POZ-2014-002947

### **Vranovice - ul. U Floriánka 57, vzdělávací centrum, stavební úpravy, přístavba**

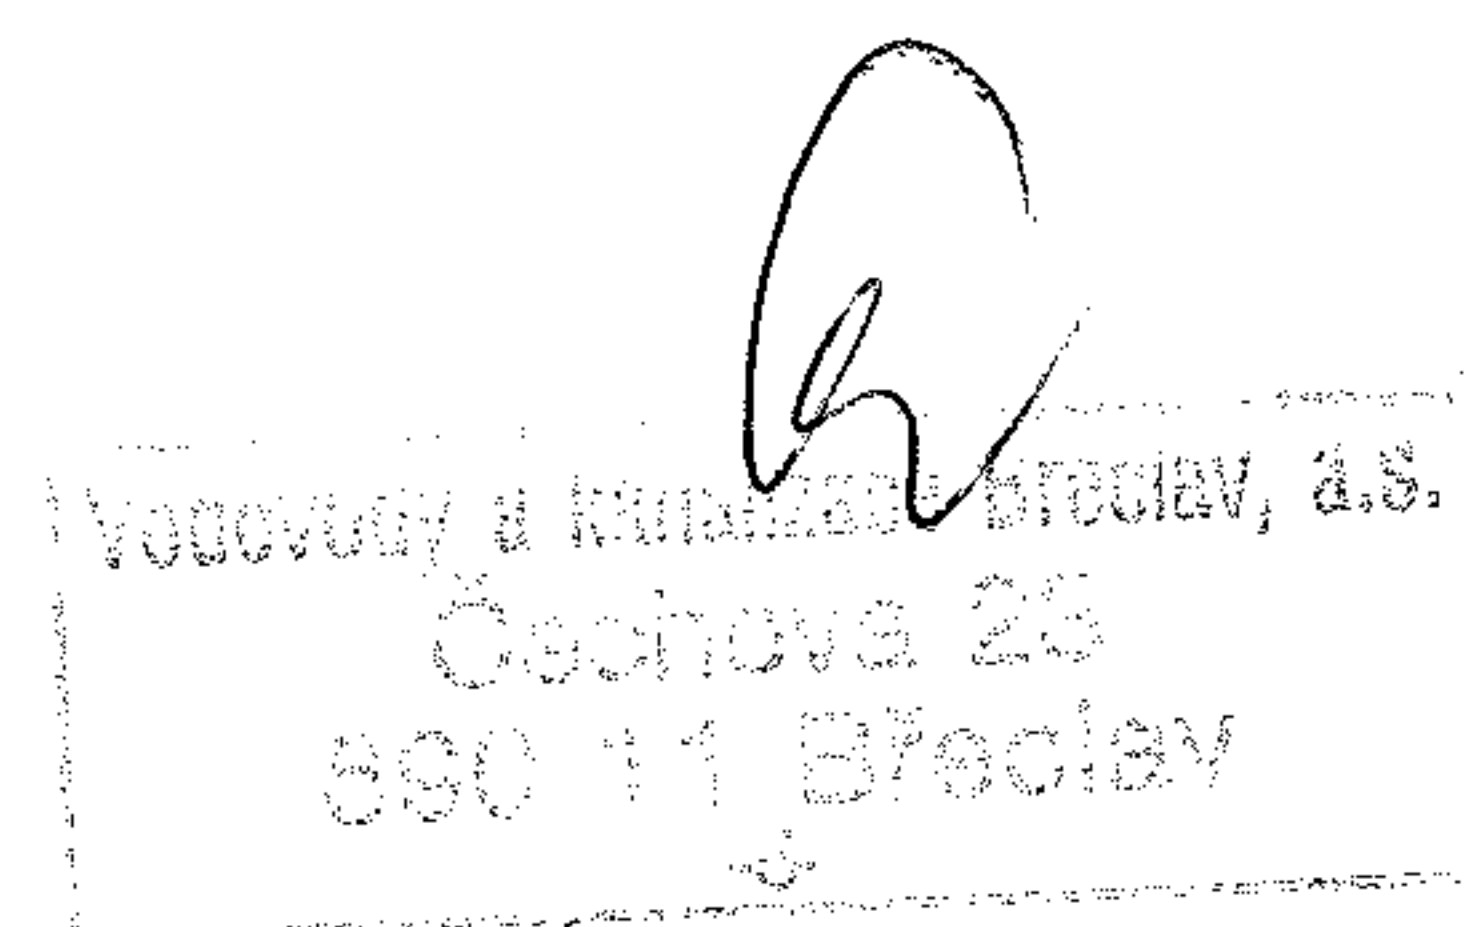
Stávající vodovodní přípojka DN 40 mm bude nahrazená novou vodovodní přípojkou z materiálu HDPE DN 50 mm (63 x 5,8 mm, 2") (nápojně místo bude využito stávající). Délka vodovodní přípojky bude 6 m. Potrubí vodovodní přípojky bude křížit kabel el. energie NN. Vodoměrná sestava bude umístěna do plastové vodoměrné šachty vnitřních rozměrů 900 x 1800 mm a světlé výšky 1800 mm. Denní potřeba vody pro 200 žáků a 20 zaměstnanců byla vyčíslena na 6200 l/den, potřeba vody pro bazén o objemu 92,4 m<sup>3</sup> bude činit 9000 l/den.

1. Vodovodní přípojku (t.j. montážní práce včetně dodání potřebného materiálu a vodoměru na zhotovení části přípojky od místa napojení na vodovod po vodoměrnou sestavu) bude provádět na základě písemné objednávky provozní středisko vodovodů Hustopeče (tel.č. 519 411 058 nebo 519 411 475) v ul. Nádražní 9, Hustopeče. Zde si stavebník dohodne termín a způsob realizace.
2. Termín a režim napouštění prázdného bazénu bude cca 7 dnů předem konzultován s vedoucím provozního střediska vodovodů Hustopeče (tel.č. 519 411 058). Režim napouštění prázdného bazénu bude ze strany VaK Břeclav, a.s. regulován dle aktuální situace a odběrů vody ve vodovodní síti.

5. Stavbou přípojky kanalizace a el.energie nesmí být narušen vodovodní řad LT DN 200 mm (včetně vodovodní přípojky), nesmí dojít ke změně krytí (hloubky uložení) potrubí vodovodu. Ovládací armatury musí být po dobu stavby přístupné.

7. Navrhovaná rampa, schodiště, lavičky, odpadkový koš či jiné objekty musí být umístěny mimo ochranné pásmo vodovodu, které je vymezeno pruhem šířky 1,5 m od vnějšího líce potrubí na obě strany.
